Znak sprawy: **IK.271.3.2016**

Dotyczy: Postępowania o udzielenie zamówienia publicznego prowadzonego w trybie przetargu nieograniczonego, na wykonanie zamówienia p.n. „**Rozbudowa Gminnej Biblioteki Publicznej w Kadzidle**” ogłoszonego w biuletynie zamówień publicznych.

ZAPYTANIA, ODPOWIEDZI, WYJAŚNIENIA

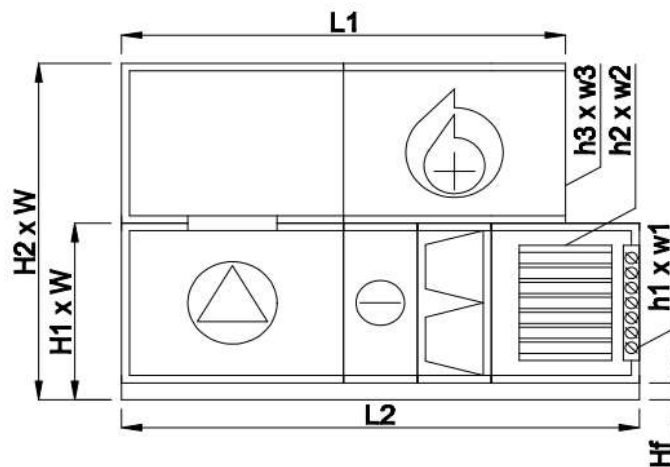
1.W przedmiarze sanitarnym w elemencie 1 (wentylacja mechaniczna) w pozycji 20 jest centrala wentylacyjna VS-490-R-H z nagrzewnicą gazową, komorą mieszania, kpl. Automatyki i wyposażeniem. Natomiast w specyfikacji technicznej wykonania i odbioru robót sanitarnych w opisie jest centrala pod symbolem VS-40-R-M/C/EE. Proszę o sprecyzowanie, którą centralę wziąć pod uwagę w ofercie przetargowej.

Odpowiedź: Celem doboru centrali wentylacji mechanicznej zastępuje się wskazane w przedmiarze robót i w specyfikacji technicznej wykonania i odbioru robót sanitarnych symbole centrali opisem wymaganych parametrów technicznych zgodnie z załączonym niżej rysunkiem. Inwestor dopuszcza zastosowanie rozwiązań równoważnych technicznie, czyt: co najmniej nie gorszych pod względem parametrów technicznych.

PARAMETRY OGÓLNE

Centrala: 1
 Wielkość: 40
 Grubość izolacji: 40
 Nawiew [m³/h]: 3 620
 Ciśnienie dyspozycyjne nawiew [Pa]: 200
 Strona inspekcyjna: lewa
 Masa centrali [kg] (+/-10%)*: 350

Długość L1	2193 mm
Długość L2	2221 mm
Szerokość W	1168 mm
Wysokość H1	670 mm
Wysokość H2	1250 mm
Wysokość stopki Hf	90 mm
Wymiary króćca h1 x w1	250 x 660 mm
Wymiary króćca h2 x w2	313 x 380 mm
Wymiary króćca h3 x w3	440 x 1028 mm
